JMTR原子炉施設に係る 廃止措置計画について (審査会合における指摘事項への回答)

令和2年3月11日

国立研究開発法人日本原子力研究開発機構
高速炉・新型炉研究開発部門
大洗研究所

図1 UCL系統と換気設備の運転状態概略図(通常時)

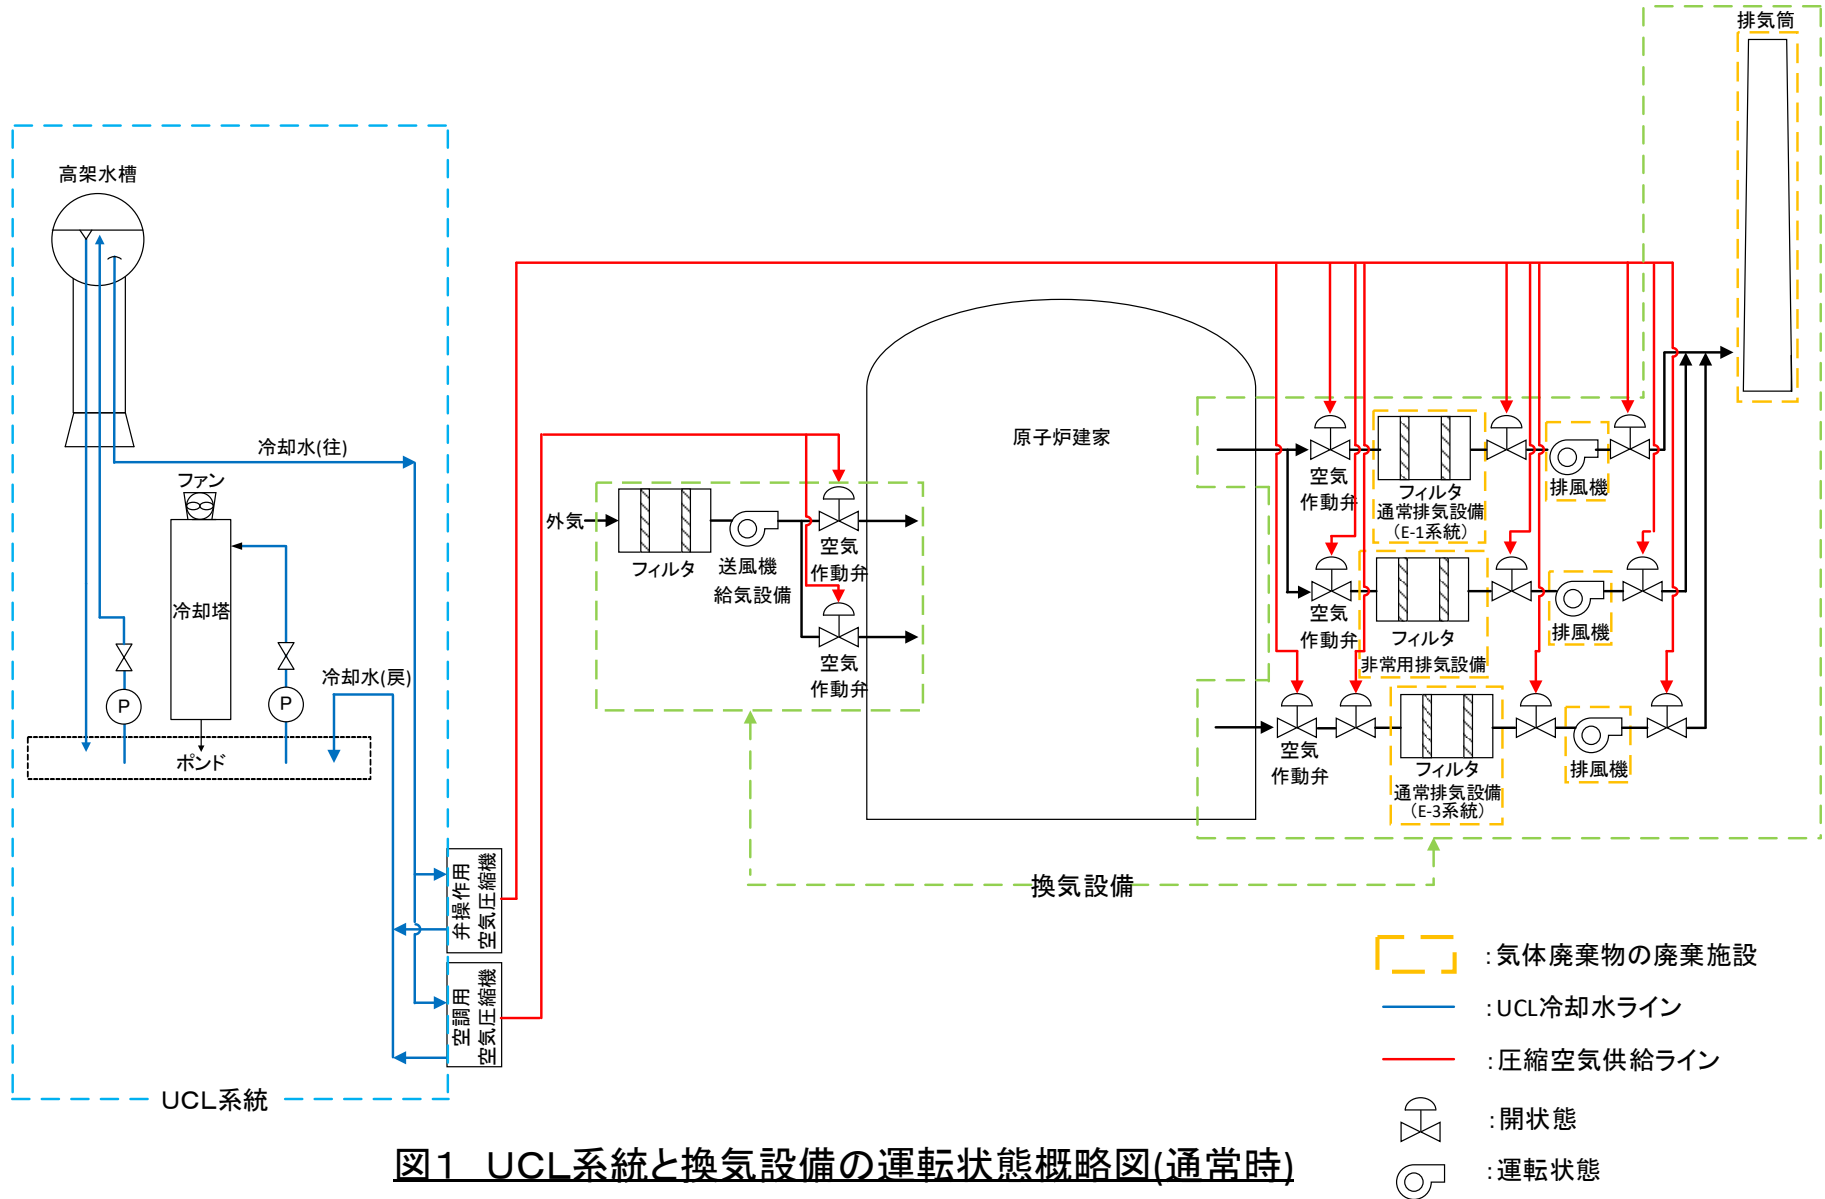
UCLシステムを維持管理設備としている目的について、作業員の安全確保だけでなく、閉じ込め機能の観点からの必要性もあるのではないかと。事故時だけでなく、通常時に期待している維持機能について説明すること。

UCL系統と換気設備の通常時の運転状態(図1)において、UCL系統が故障により停止した場合は、換気設備をすべて停止させるが、設備の設計上では以下の動作となる。

- ① UCL系統が故障により停止した場合、UCL系統から空気圧縮機への冷却水の供給が遮断され、インターロックにより空気圧縮機が停止する。
- ② 時間経過により換気設備の空気作動弁への圧縮空気供給が停止し、一部の空気作動弁が閉止する。(図2)
- ③ 原子炉建家内の負圧が変動することにより換気設備の非常用排気設備以外の設備の運転が停止するシーケンスが働き、通常排気設備及び給気設備が停止するが、非常用排気設備は運転しており、原子炉建家内の負圧状態は継続している。(図3)

UCL系統が故障により停止した場合は、通常と異なる状況であるため、①の事象が発生した時点において、換気設備をすべて停止させる。(図4)

UCL冷却塔の東西断面のモデル化(例)

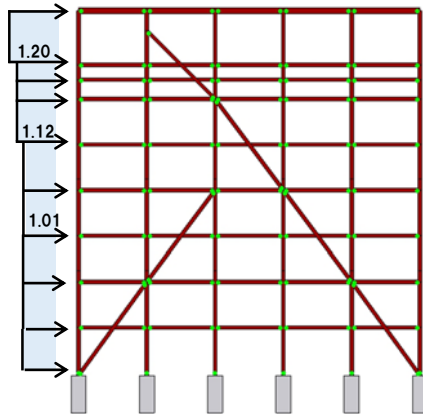
UCL冷却塔について、現状のままで健全性が保たれることや補修の必要性、補修後は2021年以降まで維持できることの説明を記載すること。また、UCL系統について、維持管理設備としてどういう機能が必要で、その機能を維持する期間はいつまでか、また現状の設備を使うのであれば、いつまで使えるのか、交換が必要であれば、いつ頃までに交換すればいいのか等について説明すること。

- 構造図に基づき、柱・横材・筋かいをモデル化。
- 水平荷重(風荷重)と自重(総重量: 19トン)を考慮
(設計時: 速度圧 1.96kN/m^2)
 - 柱で鉛直荷重、筋かいで水平荷重(風荷重)を負担。
 - 部材端部をピン接合とし、軸力のみを伝達。

- 最も厳しい **検定比*1** が生じる下から1段目の筋かい(圧縮)において、発生軸力 (34.1kN) 及び評価基準値 (短期許容圧縮力 37.0kN *2) から、検定比は **0.92** であった。
- 引張による検定比は、0.5以下であった。
